改善箇所説明図

基準不適合発生箇所

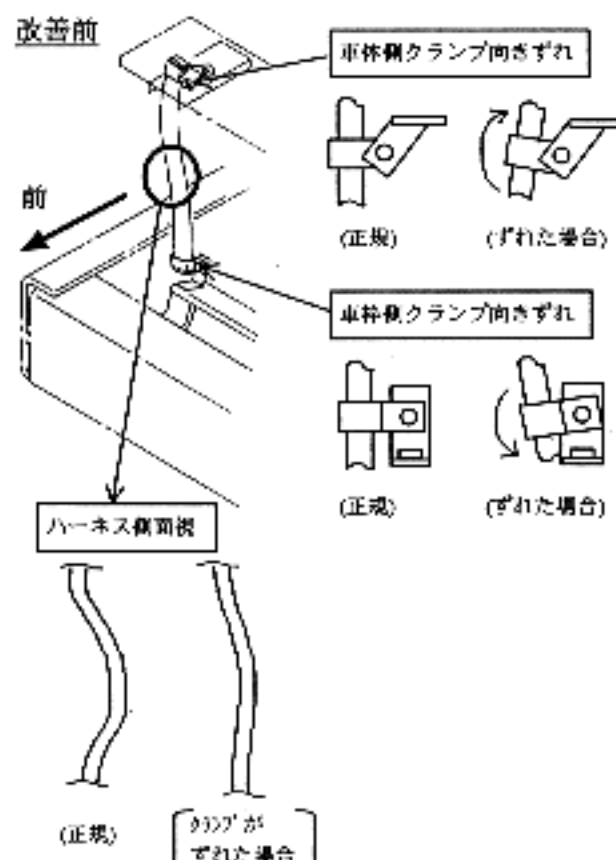
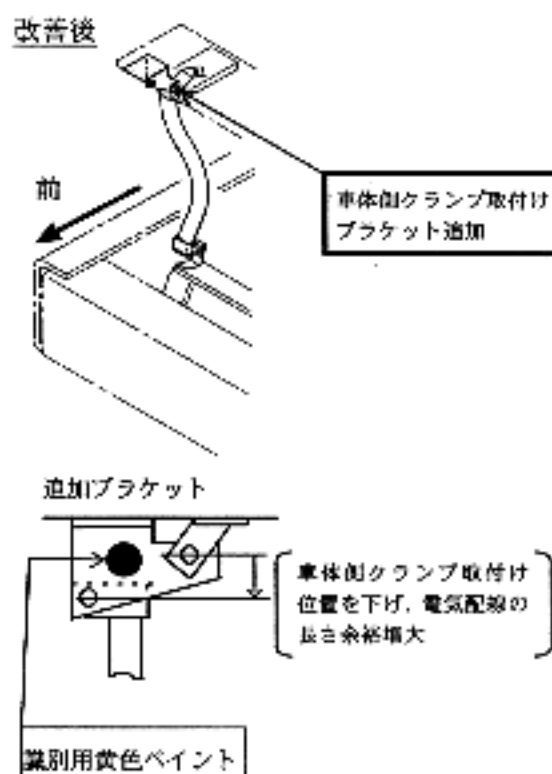
電気装置において、車両前部の車枠と車体との間の電気配線の取付けに不適切なものがあり、そのままの状態で使用を続けると、走行中の車体の上下動により、当該配線の被覆が損傷・断線し、最悪の場合、エンジンが停止するおそれがある。

対策品の供給に時間を要するため、当面の暫定措置として、全車両、当該電気配線を点検し、損傷の認められるものは補修する。

また、後日全車両、電気配線を固定する車体側のクランプ位置を変更した対策品と交換するとともに、当該電気配線が損傷又は補修しているものは良品と交換する。

識別：改善済車両には追加のブラケットに黄色のペイントを塗布する。
